datum
25-07-2014**project**
Nieuwbouw Mc Donalds en KFC Bleiswijk**betreft**
Onderzoek risicozone en plasbrandaandachtsgebied**datum**
25-07-2014**documentcode**
MKB1401R002**opdrachtgever**
Maasstede Bleiswijk B.B.
t.a.v. de heer drs M.P. Bakker MRICS
Wijnhaven 17
3011 WH Rotterdam

figuur 1 | Plasbrandaandachtsgebied.

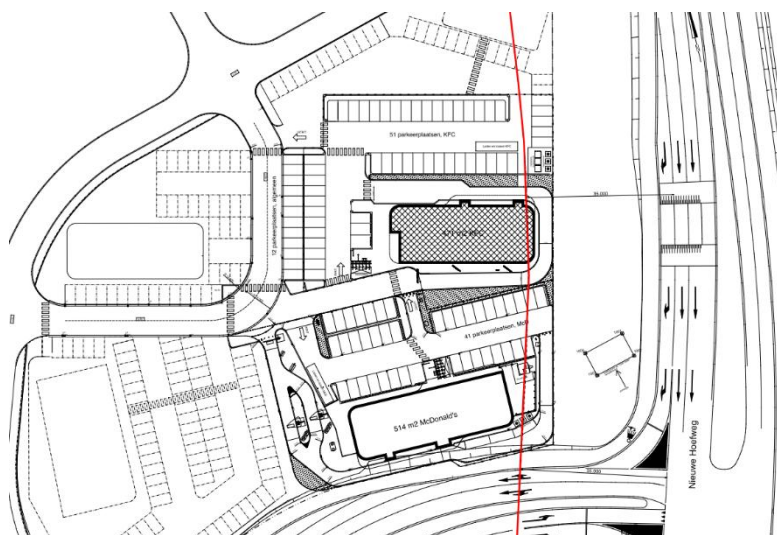
Het plasbrandaandachtsgebied ligt binnen 35 m vanaf de rechterzijkant van de rechterrijbaan. In figuur 1 is weergegeven (zie rode lijn) tot waar dit aandachtsgebied is gelegen. In de afstandsmeting is de rijstrook van de afrit niet meegenomen, aangezien de weg waar deze afrit toe leidt niet als risicoweg wordt gezien.

De KFC ligt voor een deel in het plasbrandaandachtsgebied terwijl de McDonalds hier volledig buiten ligt. Het enige object van de McDonalds dat in het aandachtsgebied ligt is het speeltoestel. Het gedeelte van de KFC dat in het aandachtsgebied ligt betreft de volledige oostgevel en een beperkt deel van de zuid- en noordgevel. In bijlage 1 is op een plattegrond weergegeven welk deel van het gebouw is gelegen in het aandachtsgebied.

Een voor de hand liggende maatregel om aan de eisen te kunnen voldoen is het verplaatsen van het gebouw. Als het KFC-gebouw ten minste circa 2 m (exacte afstand nader te bepalen) in westelijke richting opgeschoven wordt, valt het volledig buiten het plasbrandaandachtsgebied en behoeven geen maatregelen aan het gebouw te worden genomen. Het zelfde geldt voor het speeltoestel van de McDonalds. Als dit circa 2 m in de richting van het gebouw wordt opgeschoven valt het buiten het plasbrandaandachtsgebied.

figuur 2 | Gevelaanzichten plasbrandaandachtsgebied (links zuidgevel, midden oostgevel, rechts noordgevel).

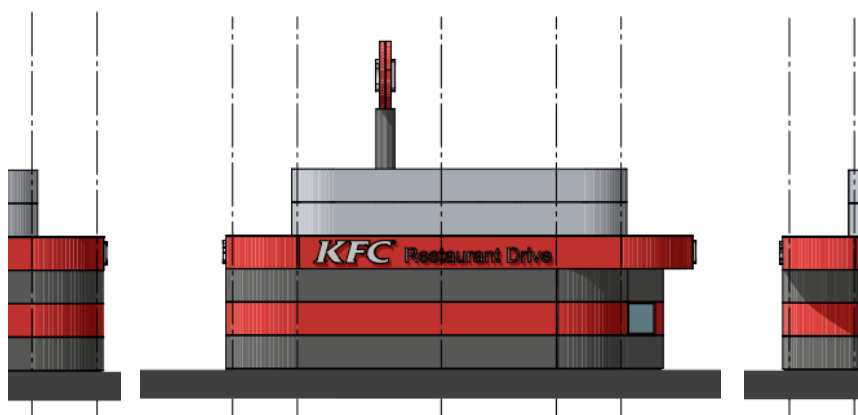
In figuur 2 zijn de gevelaanzichten weergegeven van de constructiedelen die in het plasbrandaandachtsgebied liggen. In deze gevelaanzichten is zichtbaar dat er geen glasoppervlakken, deuren of kozijnen aanwezig zijn in deze gevels (het zichtbare raam in de oostgevel ligt buiten het plasbrandaandachtsgebied).

De gevels bezitten met deze opbouw een WBDBO groter dan 60 minuten van buiten naar binnen volgens NEN 6069. Hiermee voldoen de gevels aan de gestelde eisen uit het Bouwbesluit.

De wandafwerking aan de buitenzijde van de gevels bestaat uit Trespa Meteon. Dit materiaal heeft brandklasse D en voldoet hiermee niet aan de gestelde eisen uit het Bouwbesluit met betrekking tot de brandklasse. De afwerking van de gevels aan de buitenzijde dient te voldoen aan brandklasse A2.

figuur 3 | *Uitgangen (groene pijl) en plasbrandaandachtsgebied (rood) gebouw KFC.*

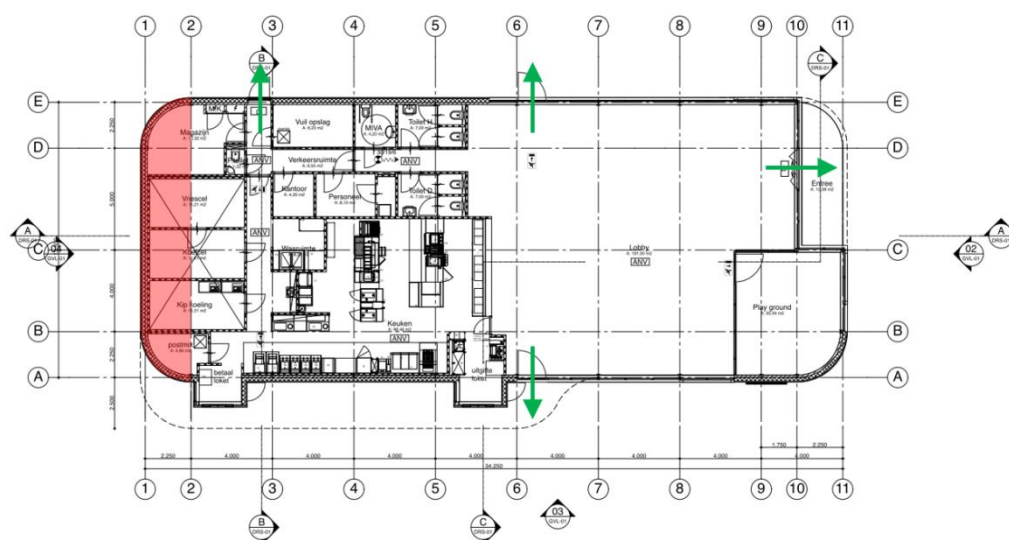
In figuur 3 is weergegeven waar de (nood-)uitgangen van dit gebouw zich bevinden en waar de scheiding van het plasbrandaandachtsgebied is gelegen.

De ontvluchtingsmogelijkheden van het KFC-gebouw voldoen aan de gestelde eisen uit het Bouwbesluit en de VRR. Er is geen doorgang aanwezig waardoor een vluchtroute voert in de gevel die in het plasbrandaandachtsgebied ligt. De (nood-)uitgangen van het gebouw zijn niet gericht op de N209 en sluiten aan op de infrastructuur van de omgeving.
